Mucho Mint

ムーチョミント訂正とお詫び

誤

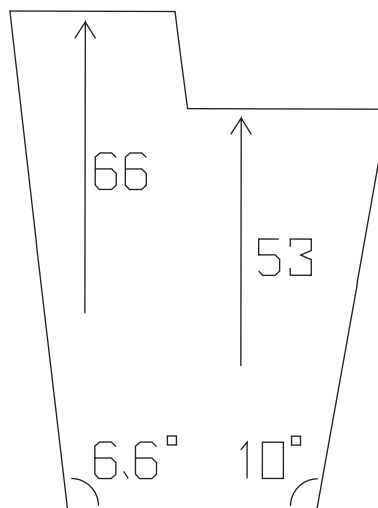
キットに付属しております、主翼上反角ゲージの外形寸法が間違っていました。図面の表記寸法は正しいものです。

また、主翼上反角ゲージは外形寸法のみが間違っており、角度や角度表記、寸法表記は間違っておりません。

もし、ゲージ通りに上反角をつけた場合でも飛行性能に大きな違いは、有りません。連続ロール等のラダーで大きな舵の時の効きが違う程度です。もしマイルドな飛行性能を望むのであれば、上反角を減らした方が良いかもしれません。
